PLAN LOCAL D'URBANISME

Modification Simplifiée n°2

ENSISHEIM

2. Note de présentation

Photographie aérienne de la zone UE III et Thur (IGN 2015)

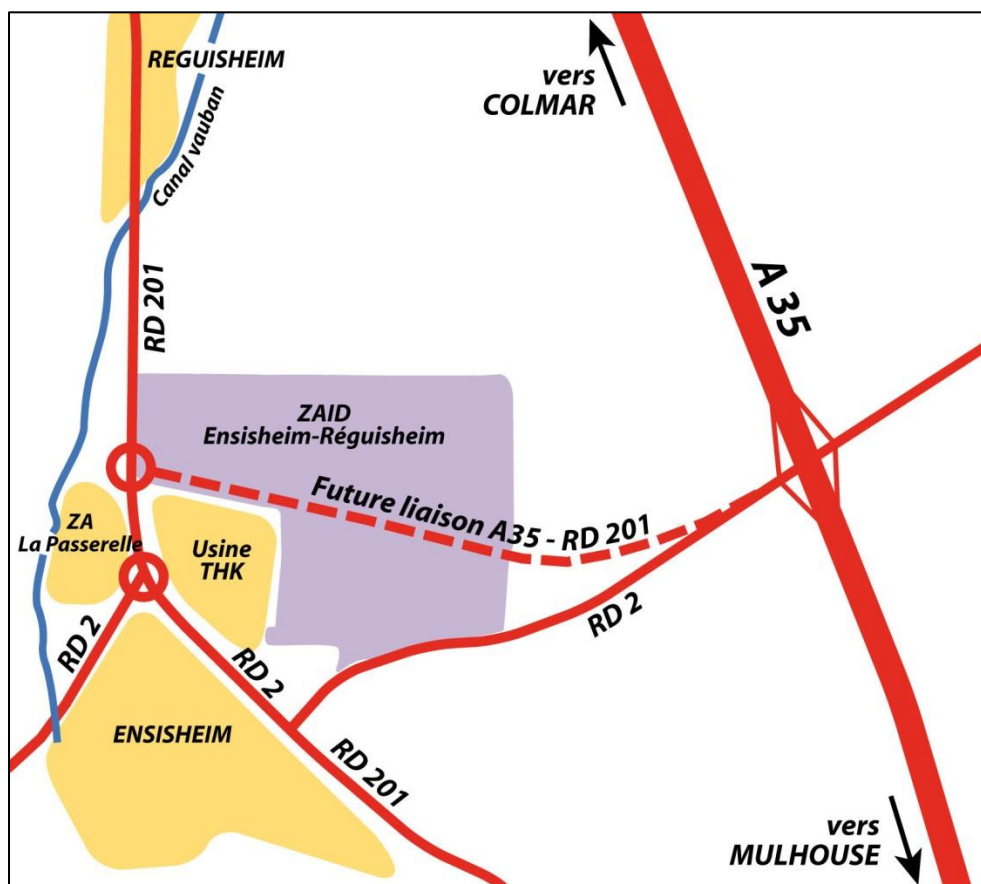
L'étude d'un projet en cours sur la commune a mis en exergue un manque dans la rédaction retenue pour l'article **UE 6** lors de l'élaboration du PLU. En effet, le PLU ne réglemente pas l'implantation des constructions par rapport aux voies non ouvertes à la circulation motorisée. Or la zone UE en limite avec la commune d'Ungersheim est traversée par une ancienne voie ferrée réhabilitée en piste cyclable intercommunale.

Ainsi, afin de lever toute ambiguïté et d'éviter des problèmes d'instruction des autorisations d'urbanisme, il convient de compléter l'article **UE 6** en précisant que les constructions peuvent s'implanter à l'alignement des voies non ouvertes à la circulation motorisées ou en recul d'au moins un mètre.

Par rapport aux voies non ouvertes à la circulation motorisée (exemple : piste cyclable), les constructions devront s'implanter :

- **soit à l'alignement,**
- **soit en recul minimal de 1 mètre par rapport à l'alignement**

Extrait de l'OAP du PLU modifié d'Ensisheim

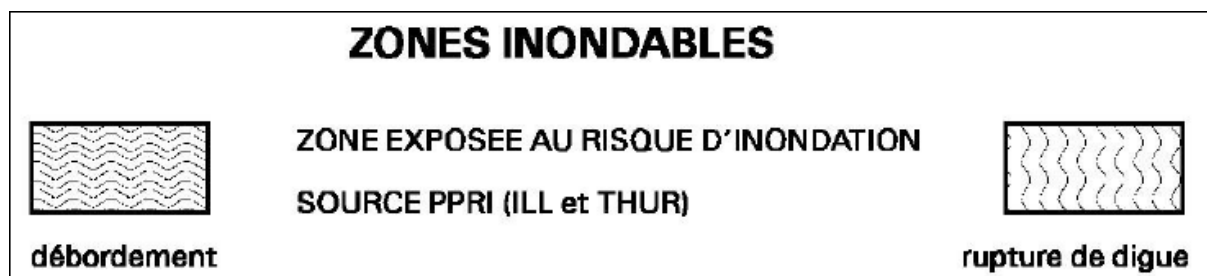
Le règlement du PLU prévoit dans la zone UE un recul de 25 mètres par rapport à l'axe de cette future voie. Cependant la rédaction retenue n'est pas claire et d'indique pas explicitement que ce recul doit d'applique à partir du carrefour giratoire « Plaine d'Alsace ».

Il convient ainsi de clarifier le règlement afin d'éviter toute erreur d'interprétation de la règle.

- 25 mètres par rapport à l'axe du tracé de la future voie de liaison entre la zone économique et l'autoroute A35 (**cette disposition s'applique uniquement à la future voie de liaison entre le carrefour giratoire « Plaine d'Alsace » et l'autoroute A35**) ;
- 25 mètres par rapport à l'axe de la R.D. 2 et de la R.D. 201 ;
- 25 mètres par rapport de l'axe de la RD 4 bis ;
- 5 mètres par rapport à l'alignement des autres voies.
